MANN-FILTER

Produktinformation

Nr. 120
06.03.2017

Der Innenraumfilter CUK 2940 in neuem Design!

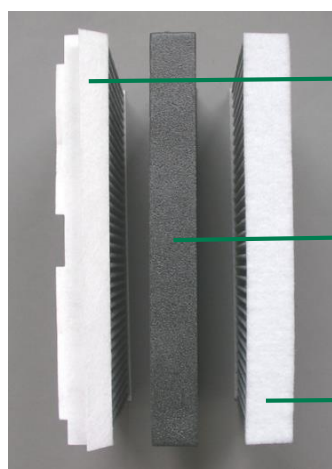
Bei dem Innenraumfilter CUK 2940 wurde eine Designanpassung durchgeführt, weshalb sich die neue Version nun von seinem Vorgänger optisch unterscheidet.

Bei dem CUK 2940 wurde das Rahmenmaterial an den Längsseiten verändert. Aus diesem Grund, können ursprüngliche Stanzungen sowie die V-Lasche entfallen.

Das Original-Ersatzteil wurde einer Designänderung unterzogen. Aufgrund dessen, wurde der CUK 2940 dem Originalteil entsprechend angepasst.

Trotz dieser Anpassungen, wird weiterhin eine optimale Abdichtung in der Filteraufnahme gewährleistet.
